SPARC Enterprise M3000/M4000/M5000/ M8000/M9000 서버

제품 정보(XCP 버전 1115용)

SPARC Enterprise M3000/M4000/M5000/M8000/M9000 서버 제품 안내서, 부품 번호 E40730-03

MBU_A에 설치된 보조 카드

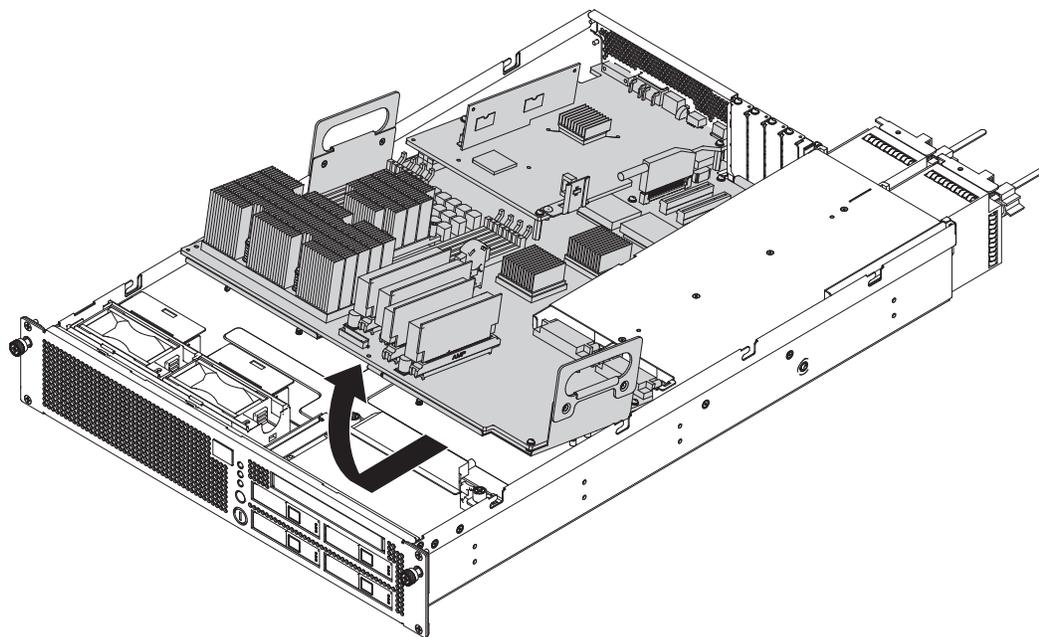
아래 그림은 SPARC Enterprise M3000 Server Service Manual의 그림 6-5를 대신합니다. 수정된 그림에는 MBU_A에 설치된 보조 카드가 표시됩니다.

제목	페이지 번호	업데이트
SPARC Enterprise M3000 Server Service Manual	B-1	표 B-1 "FRU 목록"에 다음 각주를 추가해야 합니다. "Do not remove or swap non-FRU components such as MEMR and DDCs as this interferes with the repair depot's ability to diagnose and repair field returns." 그림 6-5는 MBU_A에 설치된 보조 카드를 표시하도록 수정되었습니다.

그림 1-13은 M9000 서버(기본 캐비닛) 설치 영역을 보여 줍니다.

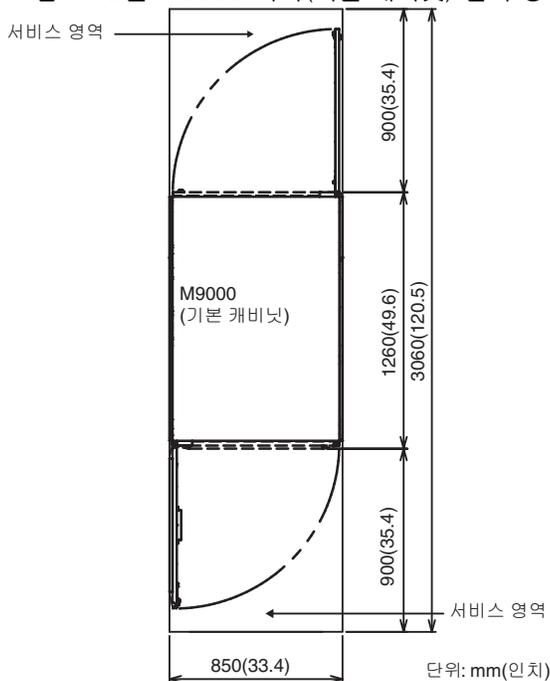
SPARC Enterprise M8000/M9000 서버 현장 계획 안내서의 그림 1-13 - 1-16에서 측정 단위 변환을 3060mm(120.5인치)로 수정해야 했습니다. 다음 그림에는 수정된 측정 단위 변환이 표시됩니다.

M9000 서버 AC 섹션에 대한 경고 레이블

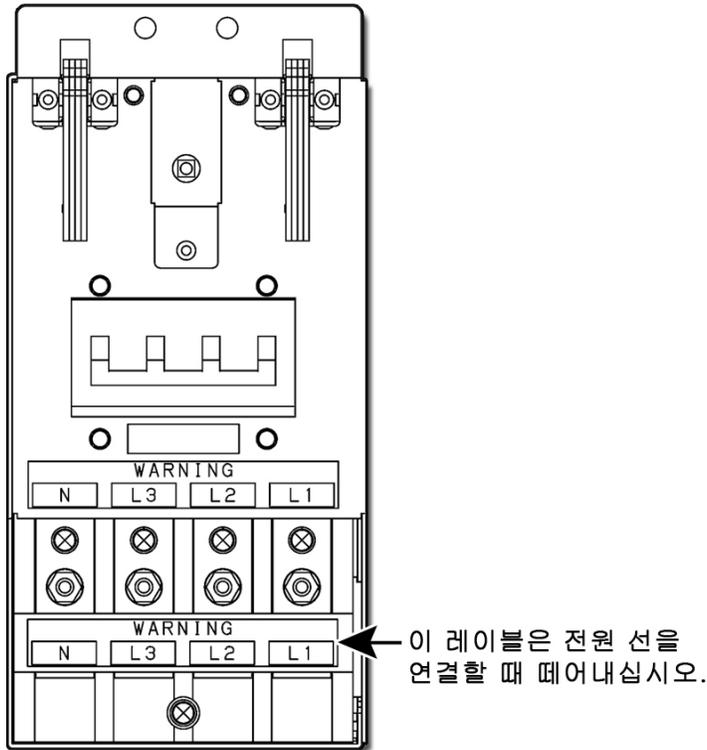
AC 섹션에 대한 경고 레이블은 단말기 연결 순서가 변경되었음을 나타냅니다. 경고 레이블에 설명되어 있는 단말기 순서에 따라 연결하십시오.

제목	페이지 번호	업데이트
SPARC Enterprise M8000/ M9000 Servers Service Manual	6-5	Before replacing the CMU, check if any CPU on the CMU is licensed under Capacity On Demand (COD). See For M8000/M9000 Servers Determine if any CPU is Licensed Under COD [32].
SPARC Enterprise M8000/ M9000 서버 개요 안내서	1-6	"1.1 제품 개요" 절의 "하드웨어 RAID 기능" 항목에 다음을 추가합니다. IOU 온보드 장치 카드(IOUA)에 연결된 두 개의 하드 디스크를 단일 논리 볼륨으로 구성할 수 있습니다. 구성된 논리 볼륨의 미러된 구성을 통해 데이터 중복성을 보장할 뿐만 아니라 시스템 결함 허용도 향상됩니다. 주 - 하드웨어 RAID는 RAID 지원 온보드 장치 카드(IOUA)가 마운트된 M8000/M9000 서버에서만 지원됩니다. RAID 지원 IOUA에는 해당 Oracle Solaris OS 패치가 있는 최소 XSCF 펌웨어가 필요합니다. 이 정보는 최신 제품 안내서를 참조하십시오. 주 - 온보드 장치 카드가 RAID를 지원하면 showhardconf(8) 명령이 출력에 Type 2를 표시합니다.
SPARC Enterprise M8000/ M9000 서버 현장 계획 안내서	3-22	그림 3-9, 단말기 연결 순서의 변경을 알리는 경고 레이블이 M9000 서버 AC 섹션에 부착되었습니다.
	1-18- 1-21	FIGURES 1-13 - 1-16 have corrected metric conversion: 3060 mm (120 .5 in.).
SPARC Enterprise M8000/ M9000 서버 설치 안내서	3-32	그림 3-28, 단말기 연결 순서의 변경을 알리는 경고 레이블이 M9000 서버 AC 섹션에 부착되었습니다.
